**Návrh demoličních prací části stodoly v areálu ZUŠ Hořovice
na základě hodnocení stávajícího stavu**

stupeň dokumentace: vizuální prohlídka a projektová instrukce

objednatel:
ZUŠ Josefa Slavíka, Palackého nám. 253/4 – Hořovice

Zpracovatel:
Ing.Petr Fantyš, KPS – konstrukční a statická kancelář,
ČKAIT: 0006862

H1 – BOURACÍ PRÁCE

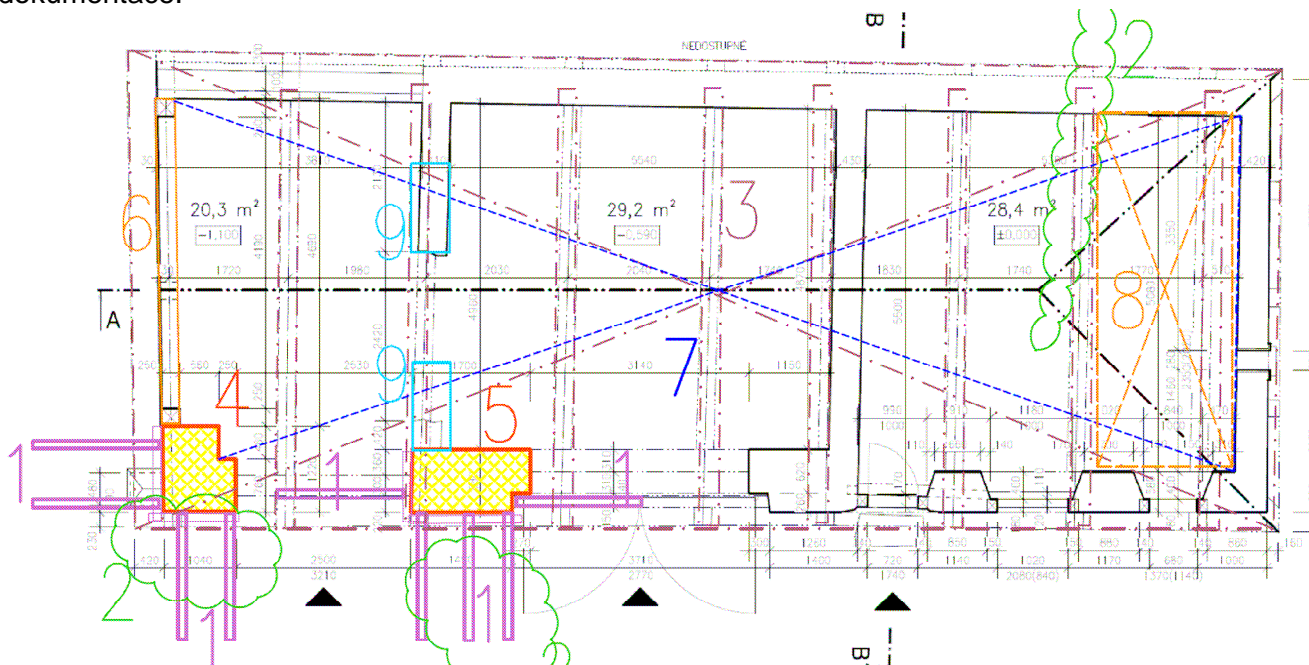
Na základě zjištěných skutečností stávajícího stavu nosných prvků při znatelném progresu degradace konstrukce od posledního hodnocení je navržen upravený postup, rozsah a technologie prací. Rozdíl oproti původnímu návrhu činí navrhované ubourání dvou nejvíce narušených zděných pilířů, jejichž stav dosáhl krajní pozice těsně před zřícením. Dalším rozdílem je rozsah bourání dřevěného krovu, u kterého se nepředpokládá další využití prvků pro stejný účel jako doposud. Posledním rozdílem je úprava technologie zajištění základů ponechané části zdiva. Namísto vrтанých mikropilot při jejichž provádění vznikají značné vibrace, které by mohly již

Půdorysné schéma s vyznačením bouraných konstrukcí zobrazeno v příloze výkres č.H1

1. provizorní opěry pilířů č.1 a č.2, které budou sloužit po dobu bourání střešní konstrukce (nutná zvýšená opatrnost pohybu pracovníků v možném dopadovém koridoru při případném zřícení pilířů. Zvážit možnost využití vysokozdvizné plošiny pro instalaci

4. postupné ubourání pilíře č.1 (variantně lze uvažovat po jeho uvolnění od navazujících dřevěných prvků krovu a štítu s jeho sklopením ve směru vychýlení ze svislé polohy)

5. postupné ubourání pilíře č.2 (variantně lze uvažovat po jeho uvolnění od navazujících dřevěných prvků krovu s jeho sklopením ve směru vychýlení ze svislé polohy)

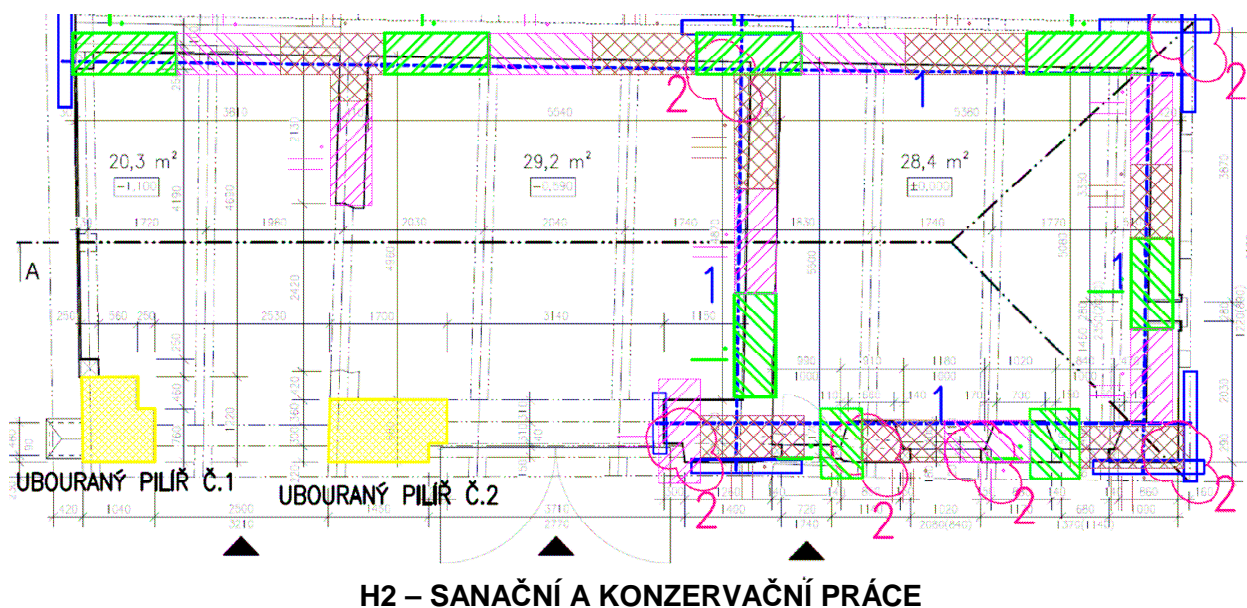
Rozdílem oproti původnímu návrhu z roku 2018 je úprava technologie zajištění základů ponechané části zdiva. Namísto vrtaných mikropilot při jejichž provádění vznikají značné vibrace, které by mohly již handicapované zdivo dále narušovat je navrženo postupné podchycení základů prohloubením základové spáry a dodatečným plošným založením po záběrech.

Popis navrhovaných opatření – zobrazeno v příloze výkres č.H2

1. Provizorní stabilizace zdiva šikmými dřevěnými vzpěrami a vodorovnými táhly s vnějšími svlaky
2. Vyspravení narušených částí zdiva a doplnění chybějící malty v ložných spárách

3. doplnění ponechaného zdiva novým železobetonovým věncem. Bude provedeno u ponechaného zdiva podle návrhu z roku 2018
4. podchycení základů ponechaného kamenného zdiva po záběrech. Celkem navrženy tři etapy podkopání a podbetonování stávajícího zdiva s hloubkou nové základové spáry minimálně 0,9 metru pod podlahou. Šířka jednotlivých záběrů činí cca 1,5 metru. Použitý beton podbetonávky C20/25, XC2, D_{max} 22. K pracím podchycení zdiva bude zpracován prováděcí projekt a při provádění prací bude v rámci autorského dozoru zohledněny základové poměry. V prováděcím projektu by měly být doplněny informace o dalším plánovaném využití stávajícího zdiva.
